**Рабочая группа по вопросам освещения
и световой сигнализации**

Семидесятая сессия
Женева, 21–23 октября 2013 года

**Доклад Рабочей группы по вопросам освещения
и световой сигнализации о работе ее семидесятой
сессии**

"Рис. 1
Форма и размеры предупреждающего треугольника типа 1 и его упора

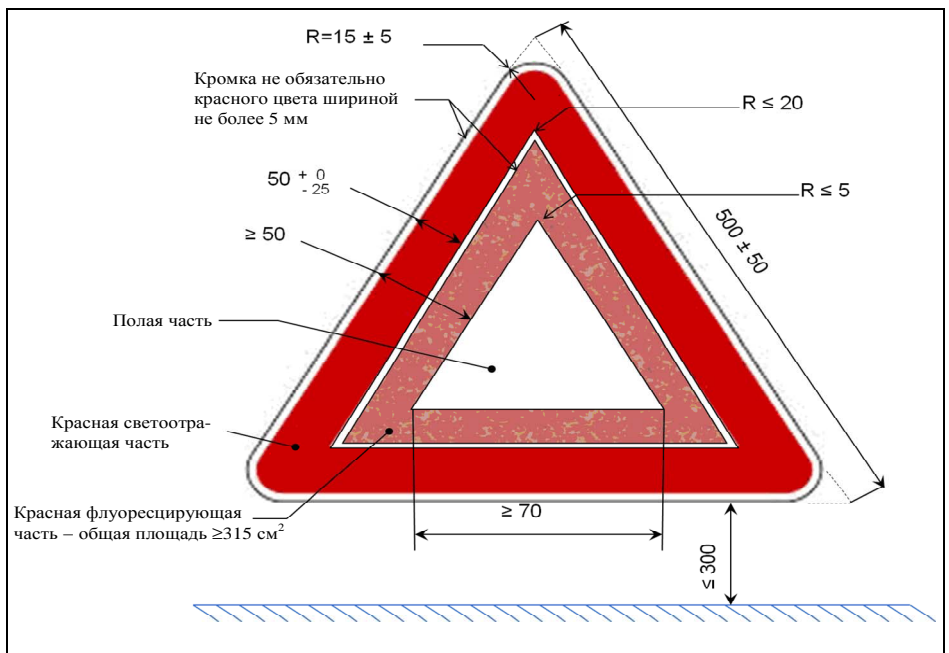
Приложение 3, рис. 1 изменить следующим образом:

"Рис. 2
Форма и размеры предупреждающего треугольника типа 2 и его упора

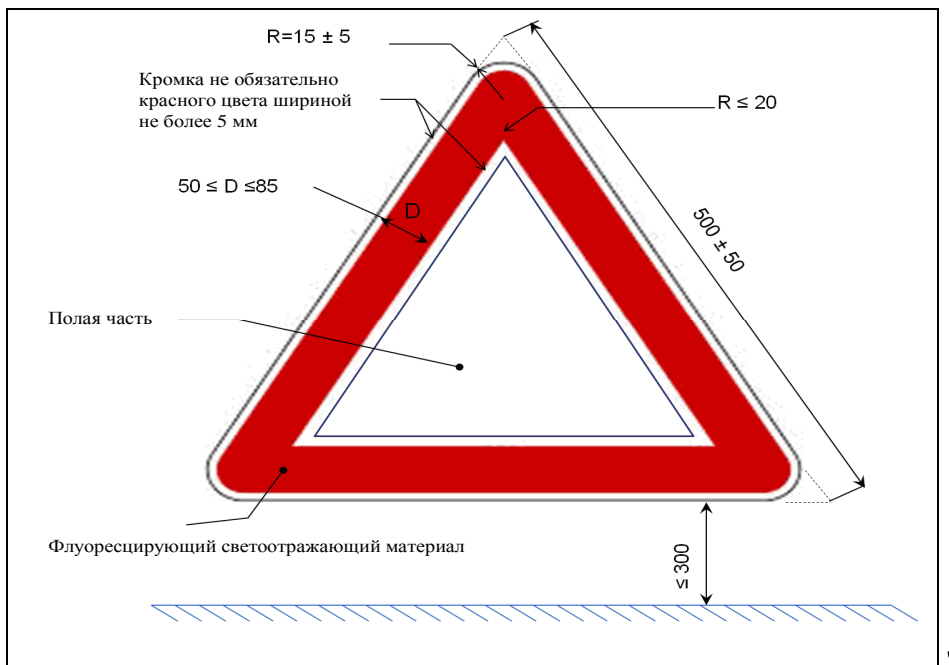
Приложение 3, включить новый рис. 2 следующего содержания:

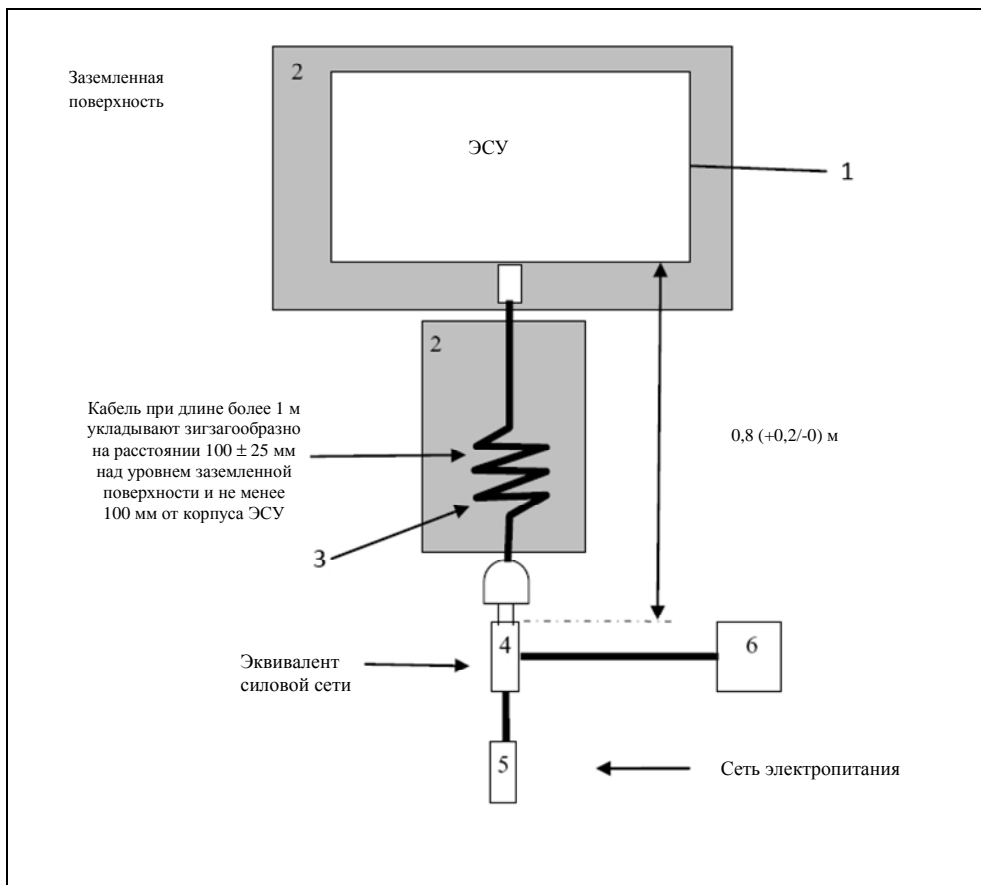
Приложение 19, пункт 3.2 изменить следующим образом:

"3.2 При проведении измерений элементы оборудования транспортного средства подключают к проводам эквивалентной силовой сети в соответствии с требованиями, указанными в предписании 4.3 стандарта CISPR 16-1-2.

Наведенные помехи в цепях электропитания переменного или постоянного тока измеряются последовательно в каждой цепи электропитания путем соединения измеряющего приемника с портом измерения соответствующего ЭСС. При этом порт измерения ЭСС, помещенный в других цепях электропитания, оснащают сопротивлением в 50 Ом.

ЭСС размещают спереди, со стороны зарядной вилки транспортного средства, и выравнивают".

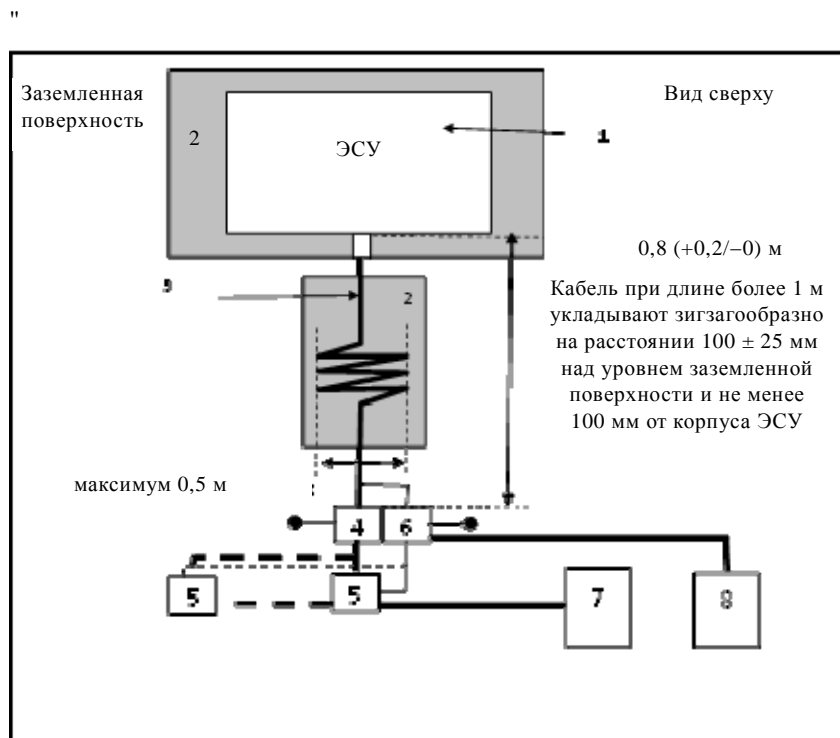
Приложение 20, пункт 3.2 изменить следующим образом:

Порт измерения каждого СС оснащают сопротивлением в 50 Ом.

Наведенные помехи в сетевых и коммуникационных цепях измеряют последовательно в каждой цепи путем соединения измеряющего приемника с портом измерения соответствующего СС, при этом порт измерения СС, помещенный в других цепях, оснащают сопротивлением в 50 Ом.

СС размещают спереди, со стороны зарядной вилки транспортного средства, и выравнивают".

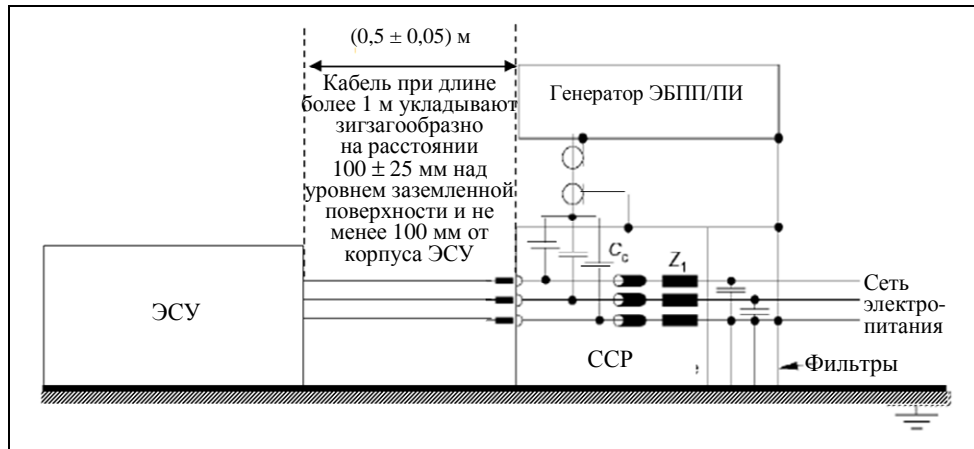
Приложение 21, добавление, рис. 1 исключить и заменить следующим:

"Рис. 1

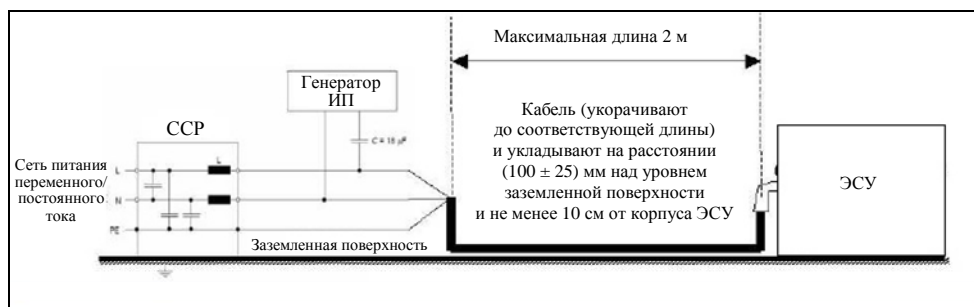
Приложение 22, добавление, рис.1–4 изменить следующим образом:

ЭСУ в конфигурации "режим зарядки ПЭАС с подключением к электросети" – Подача ИП по схеме "провод–провод" для цепей электропитания переменного (однофазная сеть) и постоянного тока

Рис. 2

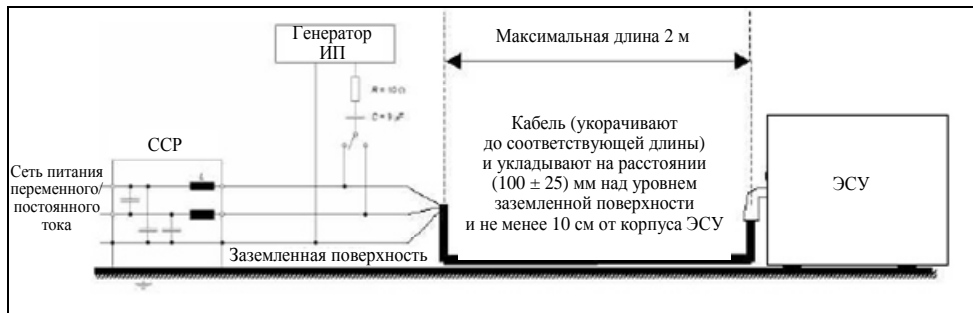
ЭСУ в конфигурации "режим зарядки ПЭАС с подключением к электросети" – Подача ИП по схеме "провод-земля" для цепей электропитания переменного (однофазная сеть) и постоянного тока

Рис. 3

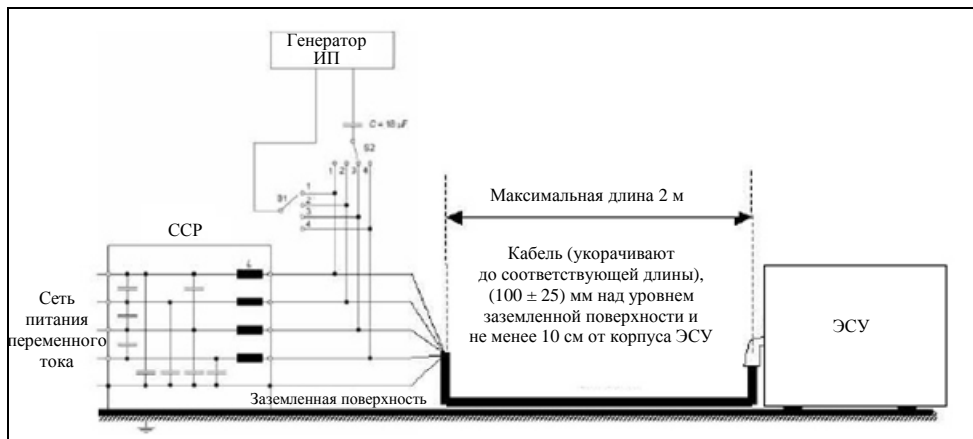
ЭСУ в конфигурации "режим зарядки ПЭАС с подключением к электросети" – Подача ИП по схеме "провод-провод" для цепей электропитания переменного (трехфазная сеть) тока
